RELATÓRIO DE FISCALIZAÇÃO

ROTEIRO DE INSPEÇÃO PARA CREDENCIAMENTO NO PROGRAMA PRATO FÁCIL

1. DADOS DE IDENTIFICAÇÃO		
Processo nº: 0026.001572/2025-84		
Nome/Razão Social: A. SEMPREBOM RESTAURANTE LTDA		
CNPJ: 16.783.824/0001-15		
Endereço: Avenida Nações Unidas, nº 319, Km 1	Bairro:	
Município: Porto Velho	CEP: 76.804-099	Fone: (69)
Responsável:	CPF:

Imagenes 28, 29, 30 e 31 - Área de preparo.

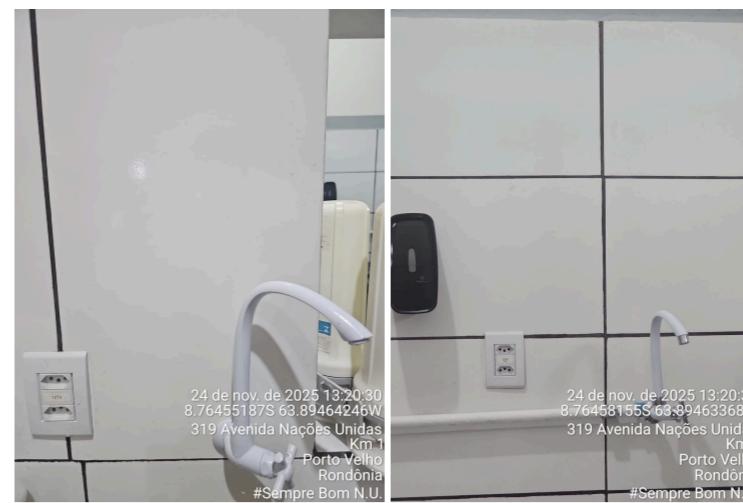
NÃO ATENDIDO - A COZINHA CONTINUA TENDO LIGAÇÃO DIRETA COM A ÁREA DE SERVIÇO E NÃO FOI INSTALADO TELA MILIMETRADA NA PORTA.
